REF: Proyecto Modernización Sistema de Riego Hijueta Esteban – Río Mendoza – Expte. DGI 787.225 – Acta reunión de consultas - Nota Aclaratoria Nro. 2

Licitación Pública Nacional
 Proyecto: Modernización Sistema de Riego Hijueta Esteban – Río Mendoza
 Expediente N° 787.225
 Préstamo BID N° 3806/OC-AR
 LPN N° LPN-BD-MZP-3806-015-O-01/21
 SEPA PROSAP-IV-522-LPN-O-
Nota Aclaratoria N°2

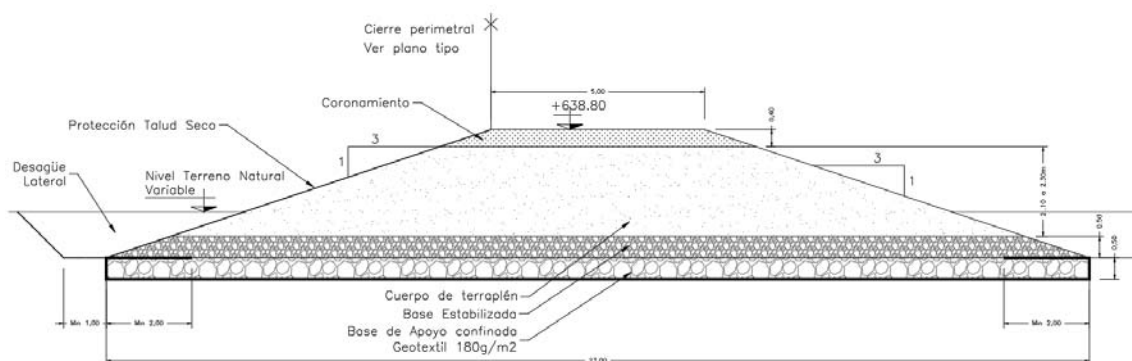
Consulta N°1: Geotextil en canal y en reservorio

Favor de ratificar que el Geotextil debe colocarse a lo largo de toda la traza del canal previo a la colocación de la grava correspondiente a la base confinada.

El geotextil indicado en Lote 1, Item HR-06 Base de Apoyo Confinada, deberá ser colocado de acuerdo a lo especificado en pliego, a lo largo de toda la traza de canal, de acuerdo a las secciones indicadas en planos, y tal como se muestra en el esquema adjunto.

Se deberá ejecutar en una única capa de 20cm de espesor, la cual quedará envuelta con geotextil hasta completar su desarrollo en la parte superior en al menos 80 cm formando un paquete confinado, previo a colocar el hormigón de limpieza.

El geotextil indicado en Lote 2 – Item RE-04 Terraplén de Reservorio – Base de Apoyo Confinada, deberá ser colocado de acuerdo a lo especificado en pliego, en todo el perímetro de terraplén del reservorio, de acuerdo a la sección indicada en plano, y tal como se muestra en el esquema adjunto. Se debe completar su desarrollo en la parte superior en al menos 2.00 m formando un paquete confinado previo a la colocación de la Base Estabilizada.

Curvas entorno para uso en estabilizado en base y coronamiento de reservorio (RE-05 y RE-07)

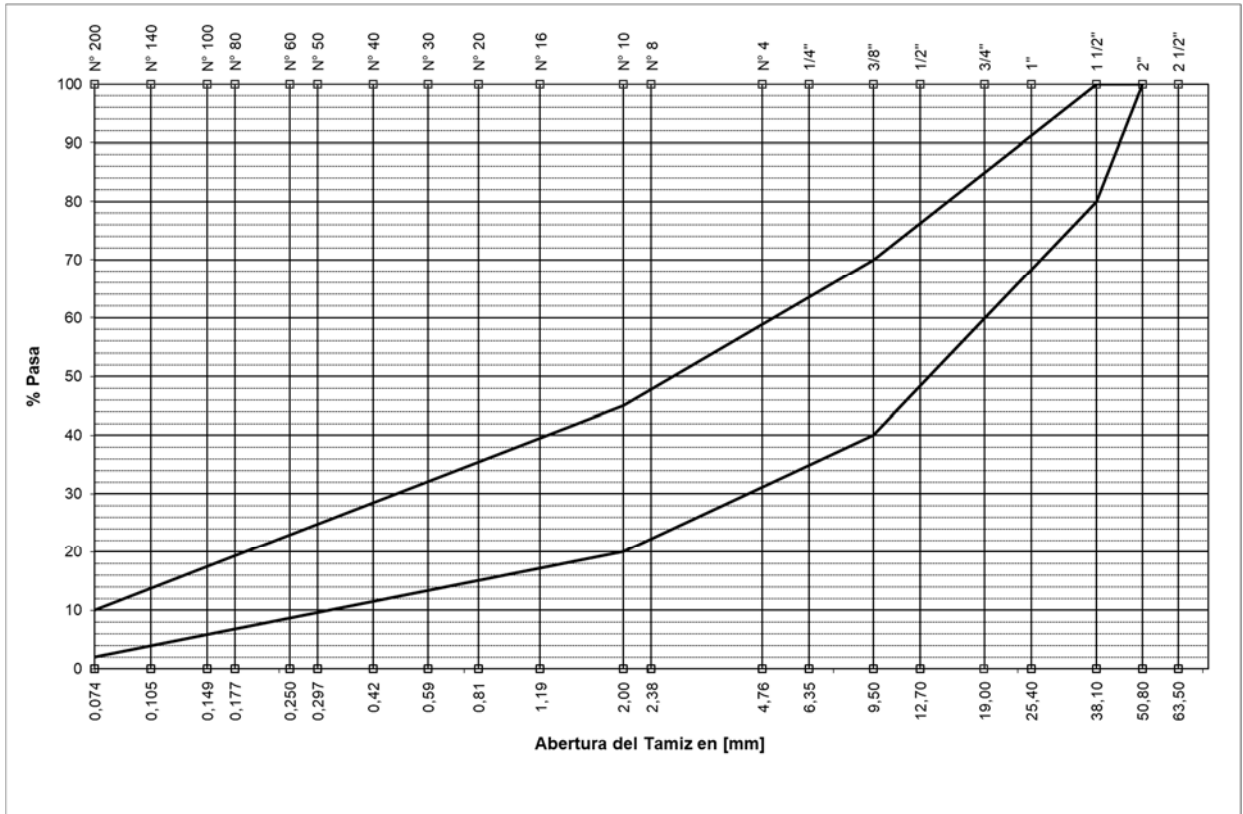
Consulta N°19: Aclaración Ítems HR-06, RE-04 y RE-05, RE-07

En las especificaciones técnicas particulares de los ítems HR-06 y RE-04 (Base de Apoyo Confinada) está indicada la denominación GW para el suelo a colocar. Se corrige dicha denominación, se debe colocar suelo tipo GP, con característica de uniformidad de diámetro, debiendo cumplir todo lo demás especificado en pliego.

Asimismo, en los ítems RE-05 y RE-07 (Material estabilizado en base y coronamiento de reservorio) está indicada la denominación GP para el suelo a colocar. Se corrige dicha denominación, se debe colocar suelo tipo GW. Se corrige además las curvas entorno presentadas en Tabla N°7, debiendo cumplir todo lo demás especificado en pliego.
